MAGISTRÁT MĚSTA ÚSTÍ NAD LABEM

Věc: **Plavecký areál Klíše – sada dodatečných informací č. 7**

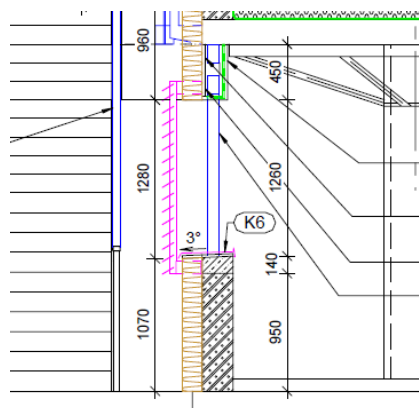
Uchazeč žádal zadavatele o doplnění dokumentace pro provádění díla o projekt informačního systému.

Jelikož zadávací PD je ve stupni „Dokumentace pro provádění stavby“ uchazeč trvá na doplnění projektu Informační systém zadavatelem, který má navrhnout architekt v součinnosti s projektantem PBR.

Informační (orientační) systém a piktogramy nejsou v podrobném rozsahu zpracovány. Obsahem položky při ocenění se rozumí například:

- označení únikových východů, požární poplachová směrnice, evakuační požární plán atd. (určují normy), není proto nutné řešit s architektem
- tabulky pro označení místností (účel místnosti, číslo místnosti)

- označení sektorů pro návštěvníky
- orientační tabule (s informacemi pro návštěvníky)
- návštěvní řád

Technické parametry informačního systému si určí uchazeč při ocenění sám. Materiál a provedení musí být z materiálu odolného proti vlhkosti, vandalizmu apod. V průběhu realizace stavby bude systém specifikován detailně pro zadání do výroby.

Pro ocenění může uchazeč použít například výrobky SPANDEX INSERTZ nebo IN DOOR apod.
